Liminaire

La commune de Dolo est dotée d'un Plan Local d'Urbanisme depuis le mois de février 2009.

Note explicative

Extrait des orientations d'aménagement de la zone 1 AU au Sud du bourg (PLU approuvé)

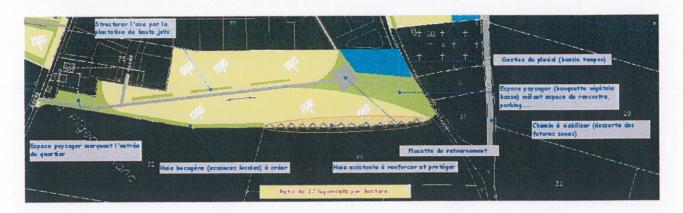
Pour cette zone, le choix d'une desserte par le lotissement au Nord et par la route départementale n° 16 à l'ouest (via un espace naturel utilisé comme jardin) résultait du fait que l'aménagement de l'entrée Sud du bourg (au niveau du cimetière et du lotissement) n'était pas finalisé et ne permettait pas une sécurisation optimale de la desserte.

Ce choix, par ailleurs, était compliqué à mettre en œuvre et pénalisait le propriétaire du jardin.

• Une desserte en impasse (comme précédemment) mais à partir de la D 60 au niveau du cimetière. Cette desserte via la D 60 est rendue possible, dans des conditions optimales de sécurité, depuis la requalification complète de l'entrée Sud de l'agglomération (récemment achevée). Cette dernière portait sur la section de voie allant du cimetière au lotissement du Pignon blanc dont on peut voir le découpage parcellaire dans le plan des orientations d'aménagement.

- Est plus aisé et plus sécurisé (maintenant) que celui prévu initialement en partie Ouest de la zone (D 16),
- Permet de restituer l'espace de jardin au propriétaire privé, sans pour autant évincer toute possibilité de verdissement de la frange Ouest et donc d'une meilleure insertion du quartier.

Parcelles concernées par un reclassement en 1AU

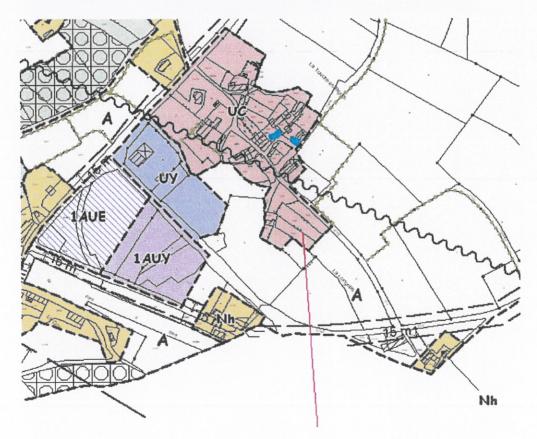
Sur d'autres secteurs (la Touche Es Bigot à l'Ouest du territoire), le classement de terrains ($4000~\text{m}^2$) en sortie de village directement en zone « U » ne permet pas d'aller dans le sens d'un développement durable et d'optimiser l'utilisation du sol. Actuellement une seule construction pourrait y être implantée (pour un potentiel de minimum de 3-4 logements).

La modification conduit à reclasser les parcelles les parcelles, 797, 796, 795 et 794 en zone 1 AU (leur classement dans le PLU en vigueur était UC).

Extrait du PLU de Dolo avec la modification réalisée - Source : URBA Ouest Conseil

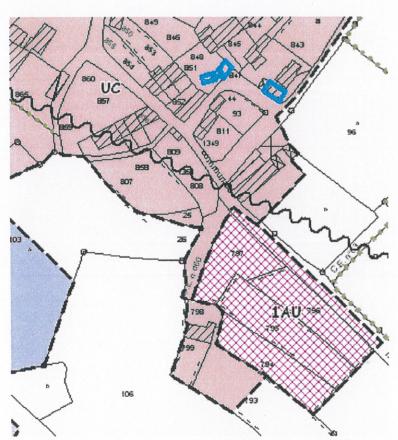
L'objectif de la collectivité, au travers de cette modification est de garantir sur ce secteur la mise en place de la politique communale appliquée sur l'agglomération; à savoir garantir une gestion économe de l'espace et s'assurer de l'optimisation des espaces ouverts à l'urbanisation.

- Une densité urbaine à atteindre pour garantir l'optimisation de l'espace (3 à 4 logements minimum à réaliser dans l'ensemble de la zone).
- 2 La création d'accès directs des lots à la voie communale. Autant que faire ce peut, les accès pourraient être groupés.
